Bebauungsplan

„Grüner Weg“ 18. Änderung (Neufassung) mit Teilaufhebung

der Stadt Sinzig

Abwägung zu den Anregungen

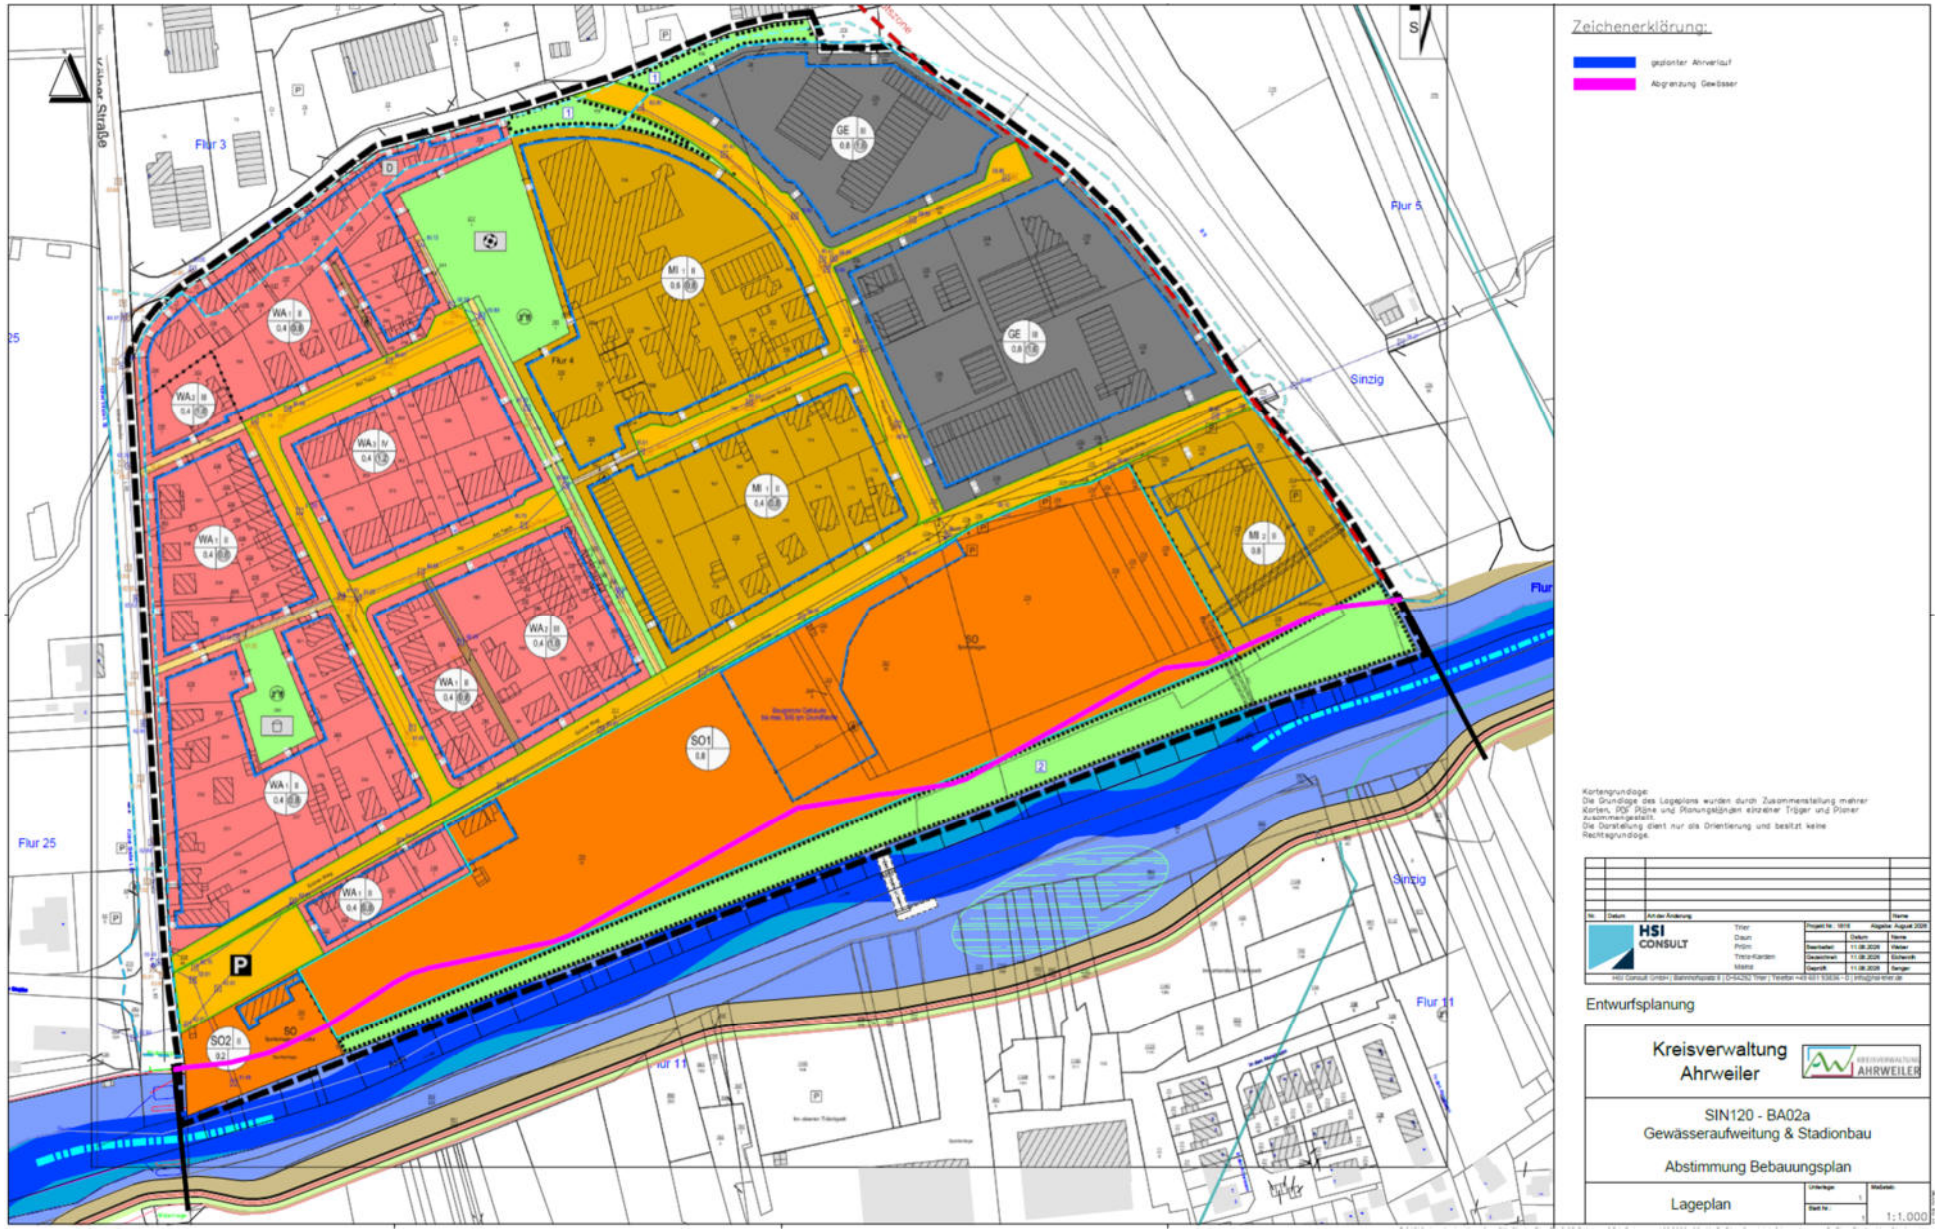
Inhalt der Stellungnahme	Würdigung/Beschluss
3. Wasserwirtschaft Grundsätzlich bestehen seitens der Unteren Wasserbehörde keine Bedenken. Der Planbereich liegt innerhalb des festgesetzten Überschwemmungsgebietes der Ahr. Dementsprechend ist das Errichten baulicher Anlagen nur mit einer Ausnahmegenehmigung nach § 78 WHG durch die Obere Wasserbehörde möglich. Des Weiteren wird im Hinblick auf die Planungen der Gewässerwiederherstellung der Ahr auf die nachstehende Stellungnahme der Stabsstelle Hochwasserresilienz und Aufbaukoordination verwiesen.	Würdigung: Die Festsetzungen zum Bebauungsplan enthalten bereits einen entsprechenden Hinweis auf das Erfordernis einer wasserrechtlichen Genehmigung.
Es wird darauf hingewiesen, dass bei einem außergewöhnlichen Starkregenereignis (SRI 7) mit einer Regenmenge von ca. 40 - 47 mm in vier Stunden in dem Planungsbereich gemäß der Sturzflutgefahrenkarte Wassertiefen mit bis zu 100 cm und Fließgeschwindigkeiten mit bis zu 1 m/s entstehen können. Bei einem extremen Starkregenereignis (SRI 10) mit einer Regenmenge von ca. 112 – 136 mm in vier Stunden können in dem Planungsbereich gemäß der Sturzflutgefahrenkarte Wassertiefen mit bis zu 200 cm und Fließgeschwindigkeiten mit bis zu 2 m/s entstehen. Um Beachtung wird gebeten. Entsprechende Karten sind beigefügt.	Die Begründung enthält bereits ein Kapitel zu Starkregenereignissen.

Die Beseitigung von Niederschlagswasser hat unter Berücksichtigung der §§ 5 und 55 WHG zu erfolgen.	Das Plangebiet ist bereits vollständig bebaut und zu den Grundstücken sind die entsprechenden Hausanschlüsse an den Regenwasserkanal verlegt bzw. die Straßenentwässerung erfolgt ebenfalls über die vorhandene Regenwasserkanalisation. Eine Modifizierung des Entwässerungssystems ist weder geplant noch Bestandteil der 18. Änderung des Bebauungsplans
